# 审图常见问题解析

主办单位 北京市规划和自然资源委员会

2023年08月 总第1期

图1 建筑平面图(局部)

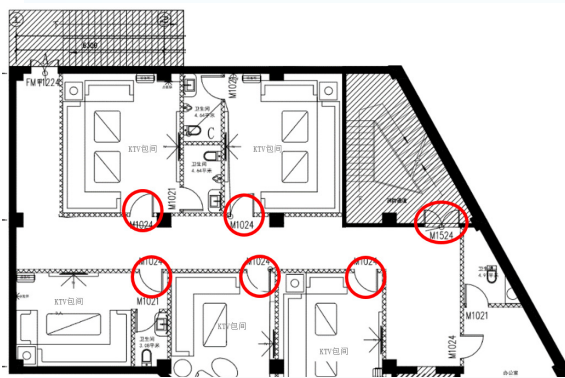
案例为位于某多层公共建筑二层的KTV项目，设计图纸中各包间疏散门未设置乙级防火门，疏散楼梯应为封闭楼梯间未设置乙级防火门，不符合消防相关规范要求。

图1中画红圈处门均为普通门，未采用乙级防火门。

歌舞娱乐场所的房间、楼梯间应进行防火分隔，房间疏散门及封闭楼梯间的门采用乙级防火门。

图1 四层平面图（局部）

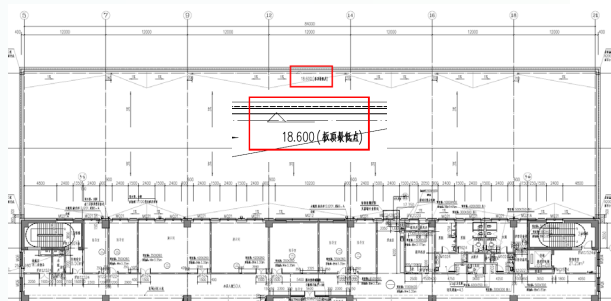
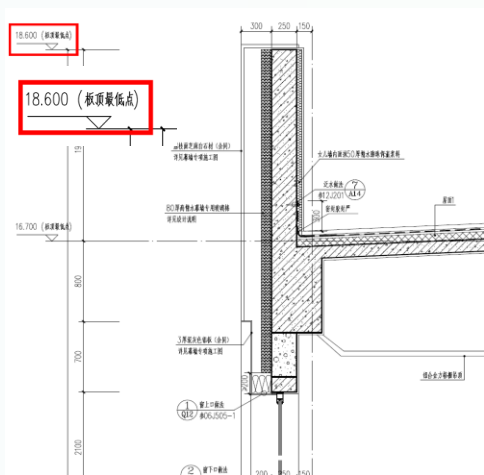
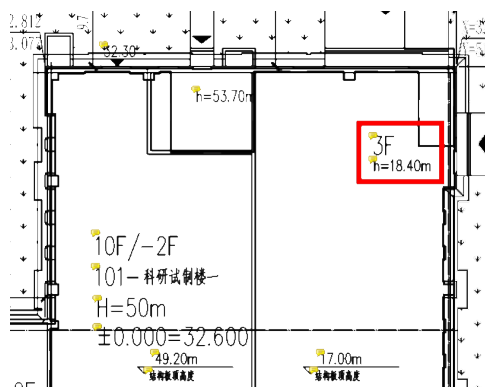
四层平面图、墙身详图（墙身4/6/10），见图1、2：北侧三层实际建筑高度18.90m（从室外地坪算至结构女儿墙顶面），比《建设工程规划许可证》附图（见图3）批复建筑高度18.40m高出0.50m。

该科研楼室内外高差0.30m，四层平面图、墙身详图上女儿墙顶点的建筑标高为18.60m（立面图、剖面未标注该部分女儿墙顶点标高），根据《民用建筑设计统一标准》GB50352-2019第4.5.2-2条“平屋顶建筑高度应按建筑物主入口场地室外设计地面至建筑女儿墙顶点的高度计算”；本项目局部三层实际建筑高度应为18.90m，比《建设工程规划许可证》附图批复建筑高度18.40m高出0.50m。不符合《北京市房屋建筑工程施工图事后检查要点（试行）》第七章

定，方可申报。在施工图设计阶段，设计图纸必须与《建设工程规划许可证》、《乡村建设工程规划许可证》（含附件及设计总平面图）完全一致，不应擅自修改规划许可证批复内容。

图1 剖面图

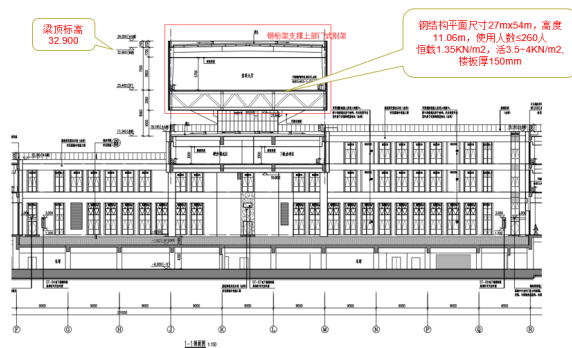
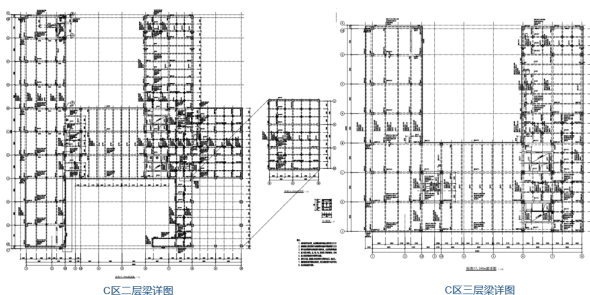
某高层建筑，底部三层为钢筋混凝土框架-剪力墙，顶部两层为钢结构，采用钢桁架支承上部门式刚架钢结构，属于2种结构类型；且存在凹凸不规则、楼板不连续、扭转不规则、桁架转换、顶部收进大于25%、穿层柱等不规则项；应进行专门研究和论证，违反《建筑与市政工程抗震通用规范》GB55002-2021第5.1.1条“特别不规则的建筑应进行专门研究和论证”。见图1剖面图、图2平面图。

本项目备案资料未上传相关论证报告，计算书和施工图也无相关抗震性能化设计内容，违反《建筑与市政工程抗震通用规范》GB55002-2021第5.1.1条，根据《北京市房屋建筑工程施工图事后检查要点（试行）》判定违反质量B类强条。

（1）形体规则性判断是结构设计的重要组成部分，不规则建筑应采取加强措施，特别不规则结构应进行专项论证和研究。

（2）超限高层建筑工程的建设应当在初步设计阶段向当地建设行政主管部门提出专项审查申请，并提交超限高层建筑抗震设防可行性研究报告。超限审查相关要求见《超限高层建筑工程抗震设防专项审查技术要点》。

（3）超限高层施工图设计应严格执行抗震设防专项审查意见，施工图备案时应上传《初步设计抗震设防专项审查意见》，施工图审查机构检查是否落实执行了抗震设防专项审查意见。

图1 某项目结构平面图

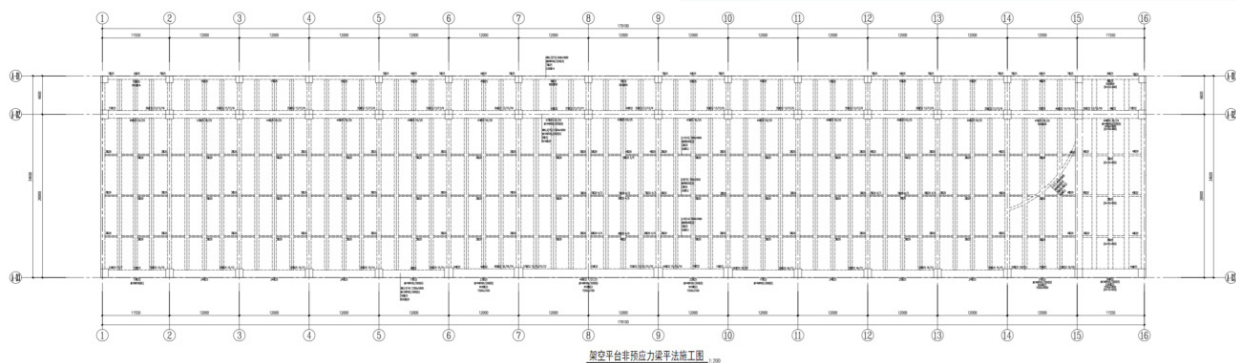
某项目为架空平台，无围护结构，结构类别为现浇混凝土框架，平面长度为179.1m，未设置伸缩缝，且未考虑温度作用。该项目楼面活荷载为15~45kN/m<sup>2</sup>，计算时未考虑活荷载的不利布置。

本项目结构平面长度为规范中伸缩缝最大间距的5.1倍(=179.1/35)，温度作用影响较大，计算中应考虑温度作用效应。

本项目楼面活荷载很大，活荷载的不利布置对构件内力与配筋影响较大，计算中如不考虑活荷载的不利布置，则无法“涵盖正常施工和使用过程中的各种不利情况”。

(1) 按照规范相关规定，在整体计算中考虑温度作用，并从设计和施工两方面入手，采取有效的综合措施，避免发生裂缝保证结构安全。

(2) 在整体计算中考虑活荷载不利布置。

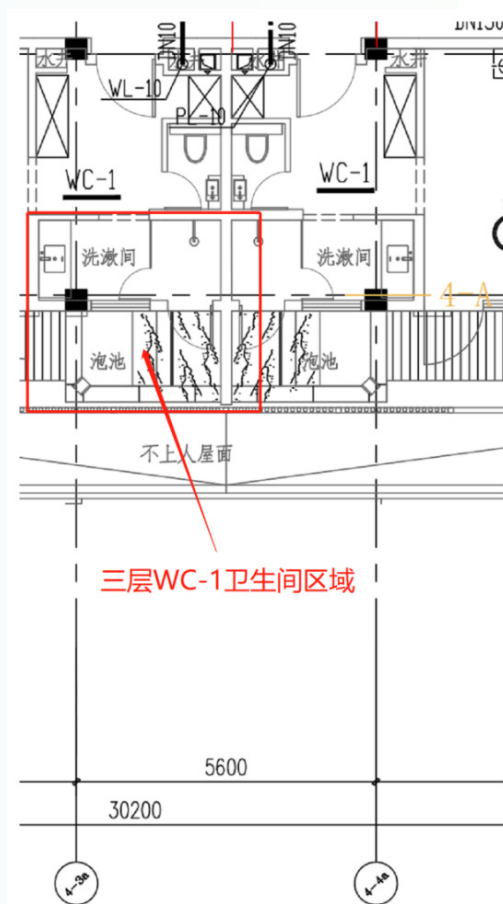
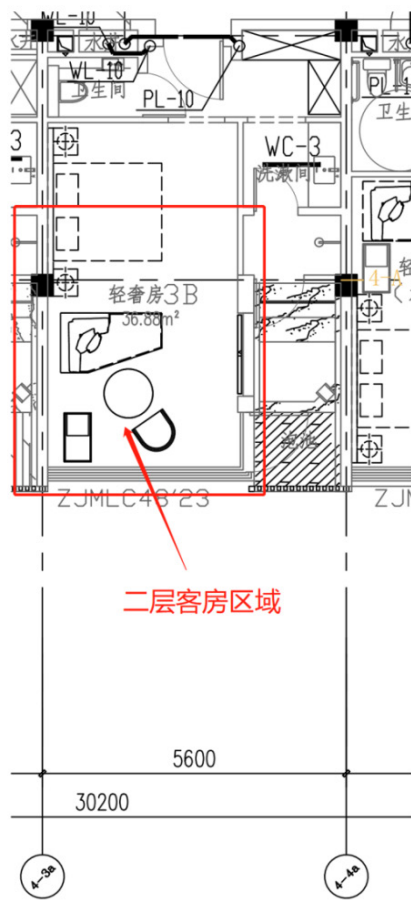
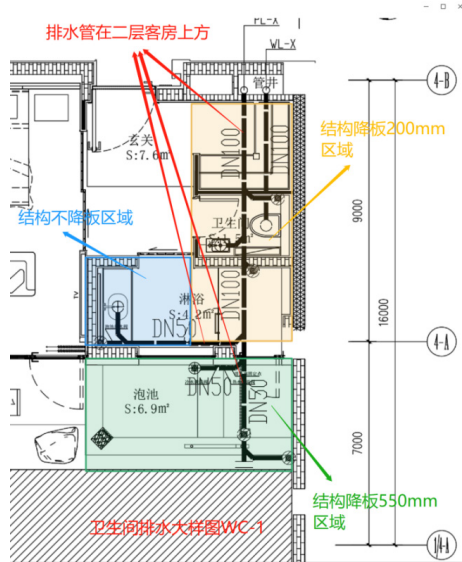
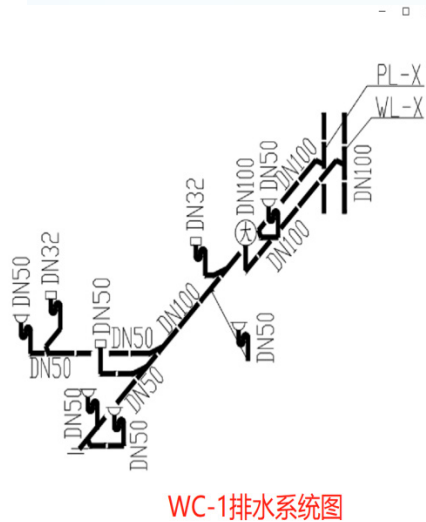
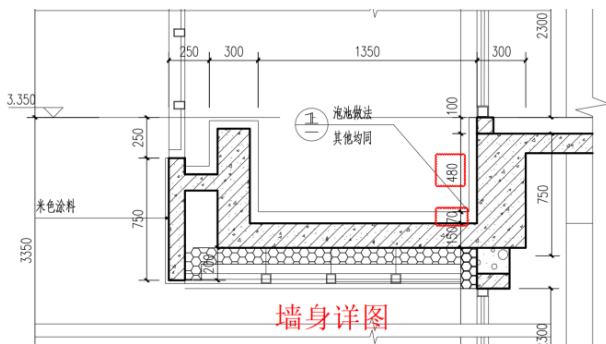
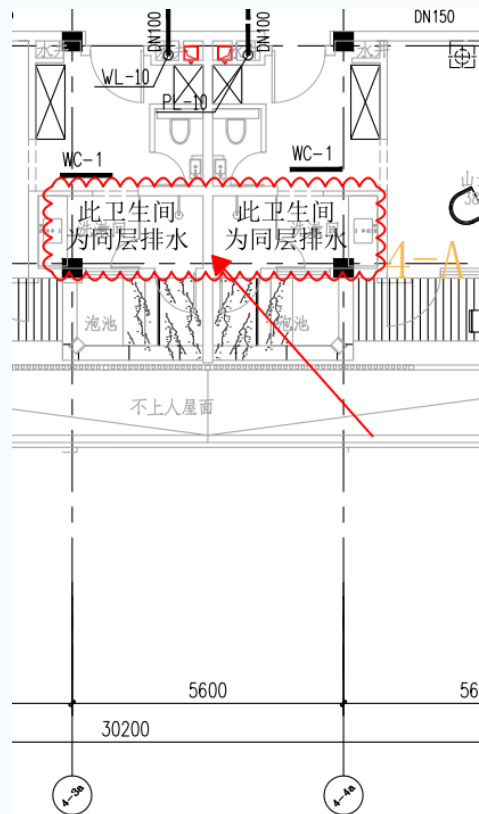
三层卫生间洗手盆及地漏、泡池的排水横支管穿越了二层客房上方。(见图1~4)

本项目三层卫生间洗手盆排水区域未降板，淋浴、坐便、泡池区域考虑了降板，但

忽略了降板高度（泡池降板550mm仅为泡池深度，未考虑同层排水管道敷设高度）和排水管方向（降板多的排水支管排向降板少的方向），导致泡池、洗手盆排水支管敷设在板下，穿越了二层客房上方。（见图5）

将三层卫生间改为同层排水。（见图6）

图1 卫生间排水平面图

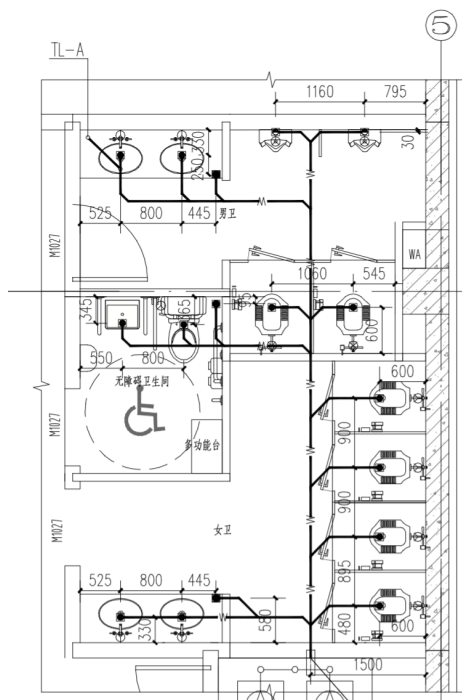
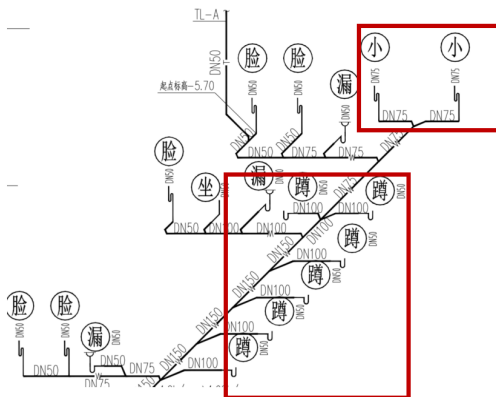
某新建民用建筑的施工图设计文件中未明确使用构造内自带水封的便器，卫生间排水轴测图中蹲便器、小便器下设存水弯，存在排水管段重复设置水封的可能性。（见图1~2）

本工程应执行《绿色建筑评价标准》GB/T50378-2019，必须采用构造内自带水封的便器。在此标准实施前，蹲便器、小便器一般多选用不自带水封的器具，卫生间排水轴测图中需绘制存水弯。对于执行《绿色建筑评价标准》GB/T50378-2019的项目，应明确采用构造内自带水封的便器，且卫生轴测图中不应重复表达存水弯。

对于有绿色建筑评价要求的项目，卫生间排水轴测图中应取消蹲便器、小便器存水弯，并在详图或图例中正确表达构造内自带水封的大便器、小便器。

图1 某项目地下车库供热总管平面（局部）

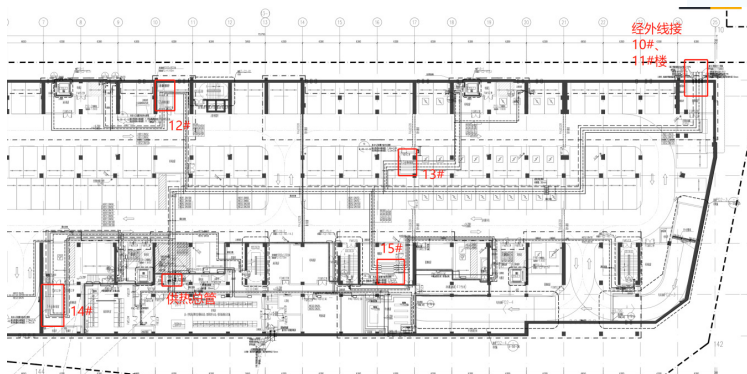
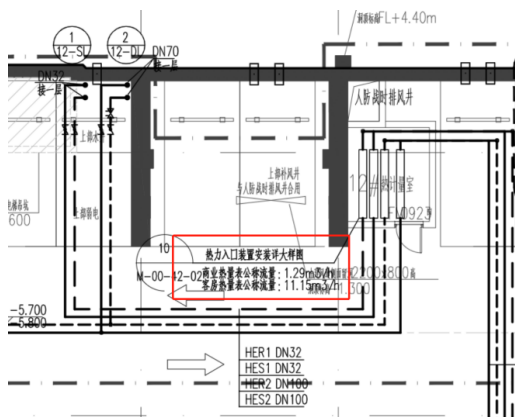
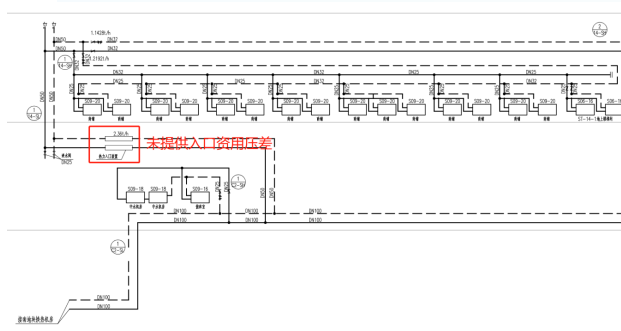
未提供集中供热室外管网（车库内从热力站到各楼栋热力入口供热管线）水力平衡计算书且平面图、系统图均未标注各楼栋热力入口处资用压力。（见图1~4）

(3) 本项目未提供集中供热室外管网(车库内从热力站到各楼栋热力入口供热管线)水力平衡计算书且平面图、系统图均未标注各楼栋热力入口处资用压力。根据《北京市房屋建筑工程施工图事后检查要点(试行)》—暖通专业检查要点——4.27:未进行集中供热室外管网水力平衡计算,违反《供热计量设计技术规程》DB11/1066-2014第6.0.1条要求。

(1) 提供供热室外管网水力平衡计算。并且在最不利环路合理设计的基础上,室外管网所有其它并联环路管道的设计,均应通过调整管径和进行计算,力求达到管网水力平衡(即平衡率达到15%)。

(2) 对于通过计算不能达到环路压力损失差小于15%要求的,为了避免水力不平衡,应在低损失环路设置静态水力平衡阀。

(3) 平面图、系统图标注各楼栋热力入口处资用压力。并根据室外管网在建筑热力入口的计算资用压差,对应室内系统的压力损失,确定入口调节装置(平衡阀、流量控制阀或压差控制阀)的规格。

图1 原设计人防配电箱系统图及系统图局部放大图

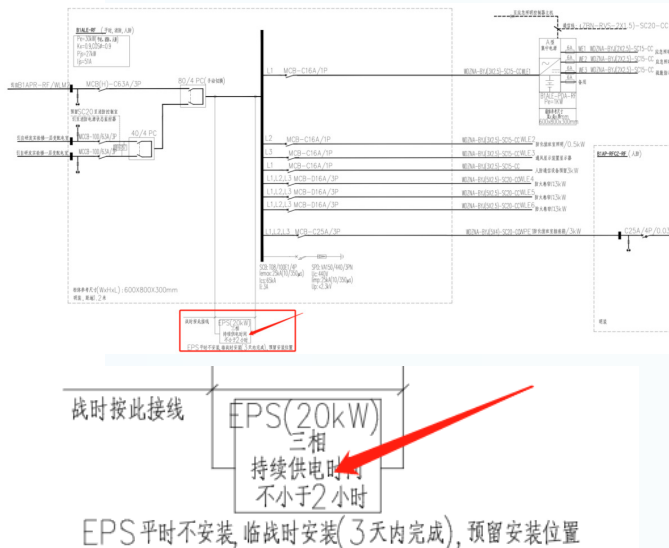
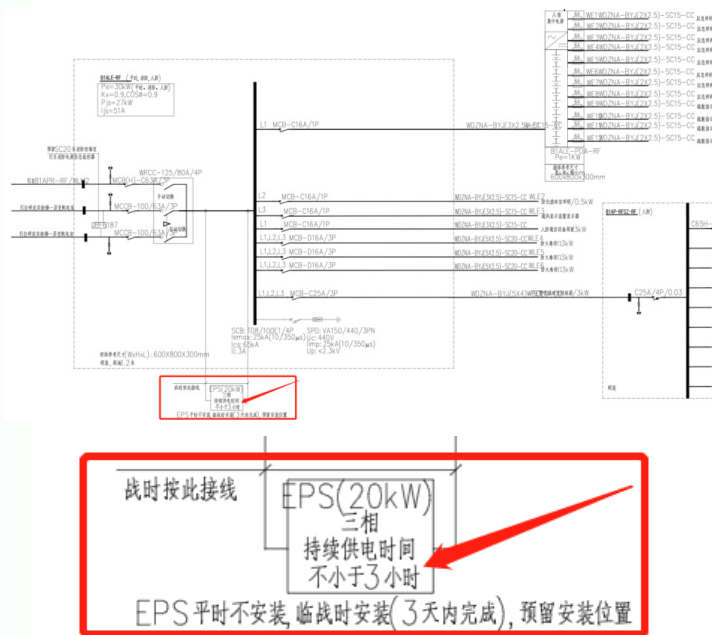
某人防工程为二等人员掩蔽工程，人防配电箱战时EPS的连续供电时间不小于2小时，违反了《平战结合人民防空工程设计规范》DB11/994-2021第7.2.6条的规定。（见图1）

该人防工程为二等人员掩蔽工程，战时隔绝防护时间应≥3h，人防内部未设柴油发电机组。

本项目战时安装EPS连续供电时间不小于2小时，不满足二等人员掩蔽工程

战时隔绝防护时间要求,违反了北京市地方标准《平战结合人民防空工程设计规范》DB11/994-2021第7.2.6条的规定。

应按《平战结合人民防空工程设计规范》DB11/994-2021第7.2.6条要求选取战时EPS,其连续供电时间应 $\geq 3h$ 。整改后图纸见图2。

图1

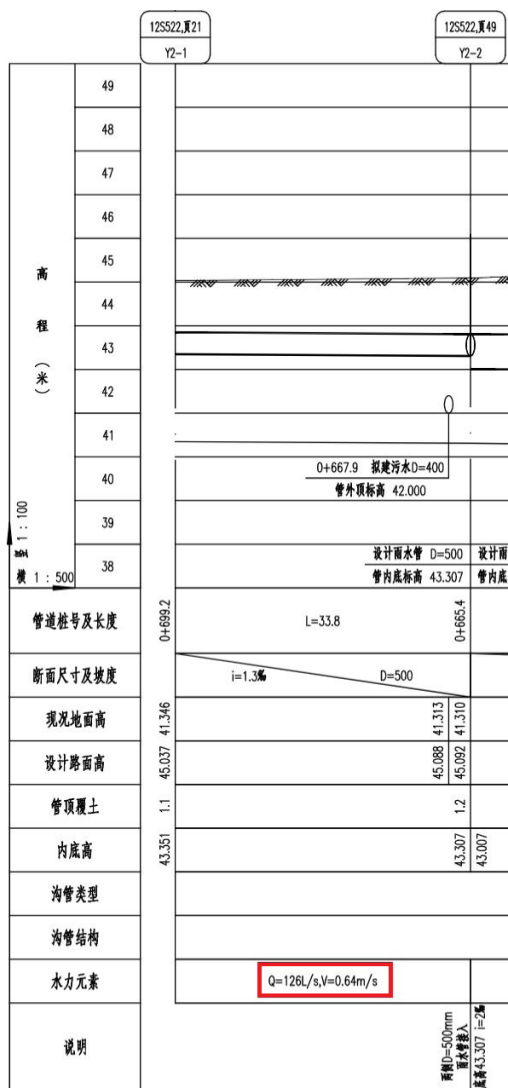
某市政项目雨水管道纵断图中，重力流雨水管道设计流速0.64m/s。（见图1）

该段重力流雨水管渠设计流速0.64m/s小于0.75m/s，不符合《室外排水设计标准》GB50014-2021第5.2.7-2条的要求。

调整管道敷设坡度，重新核算该段雨水管渠的设计水力元素，使设计流速满足规范的相关规定。

图1 地上二层平面（局部）

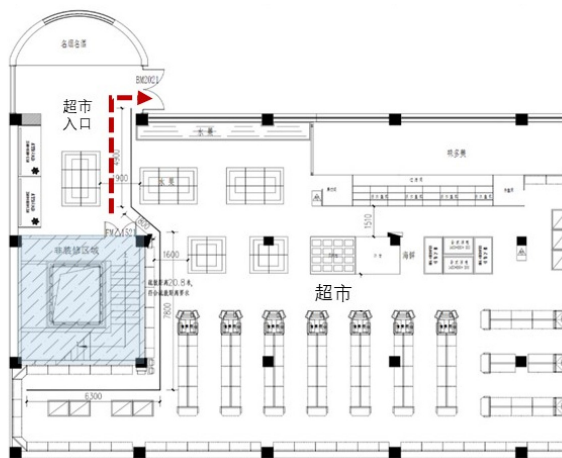
**案例分析(图1):**地上二层的既有商业建筑,本次整体装修改造为超市,封闭楼梯间在首层不能直通室外,需穿过超市售卖区通向室外,不符合《建筑设计防火规范》GB50016-2014(2018年版)第5.5.17条第2款,≤4层的多层建筑楼梯间

应通过≤15米的疏散走道到达室外安全出口的要求。该项目最终检查意见判定违反强条规定。

图2 首层平面图（局部）

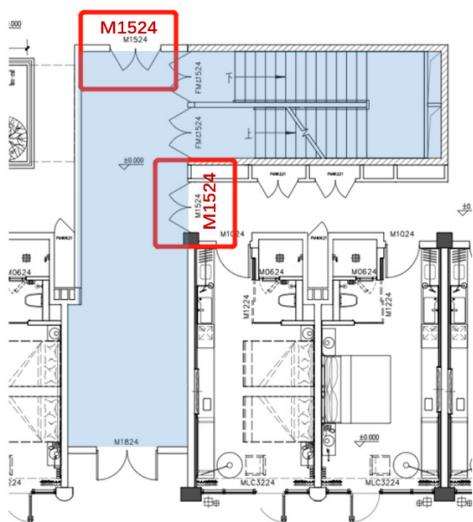
**案例分析（图2）：**地上6层、地下1层的多层酒店建筑；改造后的地上、地下楼梯间，在首层直通室外出口处，与客房区之间采用普通门，不满足其地上、地下封闭楼梯间应在首层采用乙级防火门与其他部分完全分隔的规定。对于设置地下室的建筑，其地下疏散楼梯间应满足《建筑设计防火规范》GB50016-2014（2018版）第6.4.4专项条文的规定，首层不能直通室外时，应与地上其他部分进行防火分隔，形成扩大封闭楼梯间或防烟楼梯间扩大前室（可共用），通向室外。对于地上超过4层的建筑，其楼梯间应按照

《建筑设计防火规范》GB50016-2014（2018版）第6.4.2条第4款、5.5.17条第2款的规定，在首层形成扩大封闭楼梯间，采用耐火极限不低于2.0小时隔墙和乙级防火门与其他部分进行防火分隔。本项目最终检查意见判定违反强条规定。

图3 首层平面图（局部）

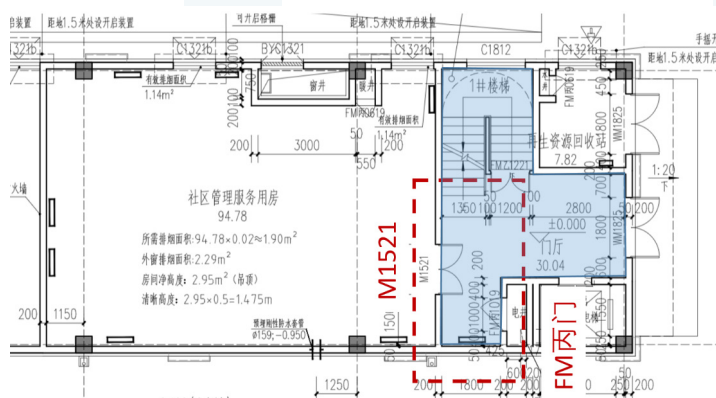
**案例分析（图3）：**某新建住宅小区配套用房，地上2层，地下1层，多层公共建筑。地下封闭楼梯间首层未直通室外，其与地上部分共用的扩大门厅内设有地上敞开楼梯间、其他房间门、管井门等开口，应按《建筑设计防火规范》GB50016-2014（2018版）第6.4.4条、《建筑防火通用规范》GB 55037—2022第7.1.10条第3款设置耐火极限不低于2h防火隔墙和乙级防火门进行完全分隔，避免地下室火灾的热烟气等顺着开敞楼梯间等开口蔓延，影响地上部分疏散安全。本项目最终检查意见判定违反强条规定。

图1 建筑平面图(局部)

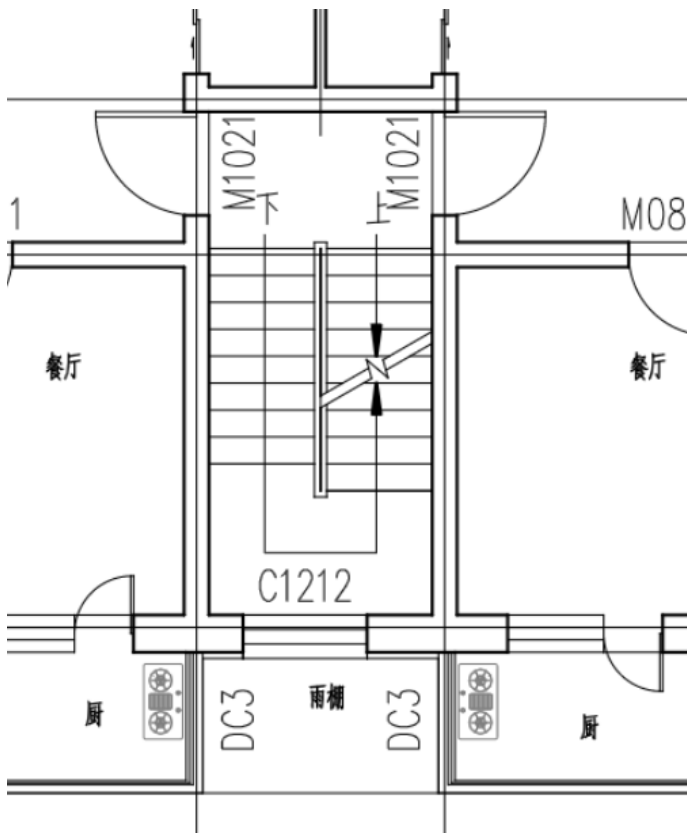
案例分析:图1将原阳台改为厨房功能(设有厨房灶台),改变原设计,增加火灾危险,必须严格执行现行设计标准(如楼梯间外窗与该阳台外窗间距不应小于1m、该阳台

窗坎墙高度应不小于1.2m、该阳台窗位于相邻户开口处窗间墙间距不应小于1m,以上距离不符合要求时,应采取防止火灾蔓延的措施)。
